| Solicitation No. - N° de l'invitation EJ192-170660/A | Amendment No. - N° modif. 004 |

- ÉMETTRE L'ADDENDA NUMÉRO 2.

**CENTRALE DE CHAUFFAGE ET DE REFROIDISSEMENT DU PRÉ TUNNEY
REMPLACEMENT DES REFROIDISSEURS 1 ET 2**

PROJET N° R.045645.001

S2.1-R1

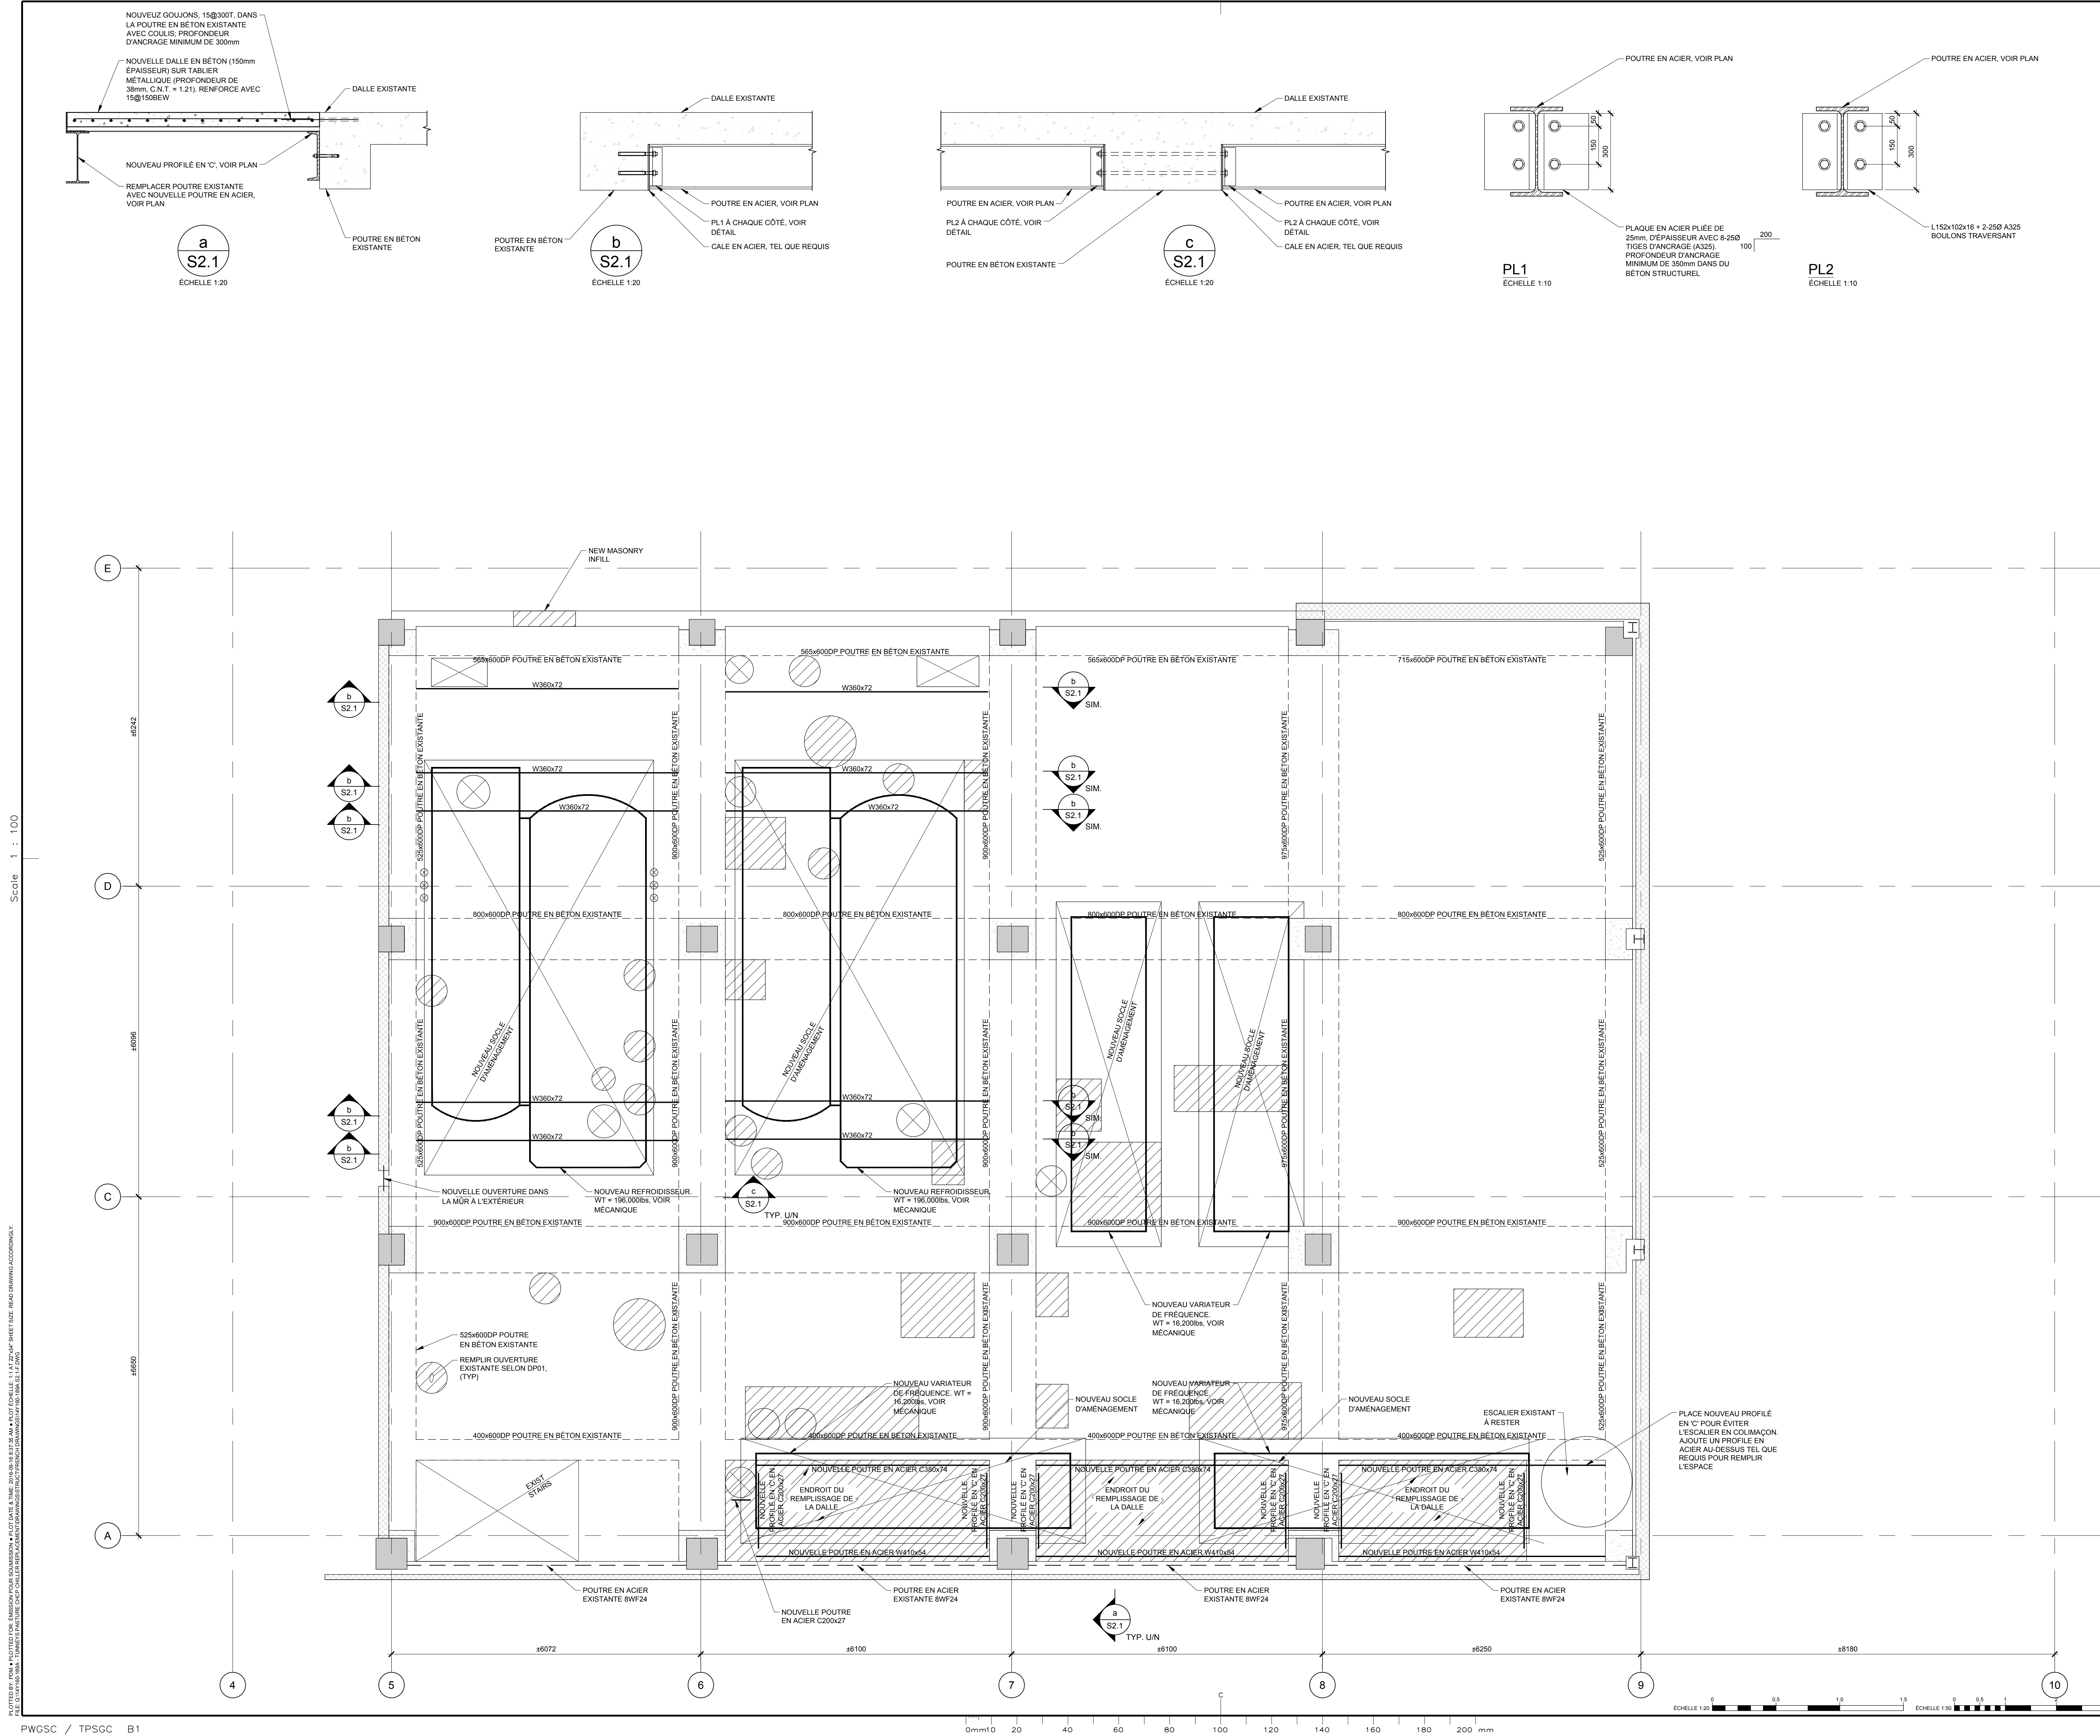
- .1 Supprimer le dessin S2.1 au complet et le remplacer par le dessin ci-annexé S2.1/R1 et ce, en date du 7 septembre 2016; il s'agit ici d'une présentation pour l'addendum 2.
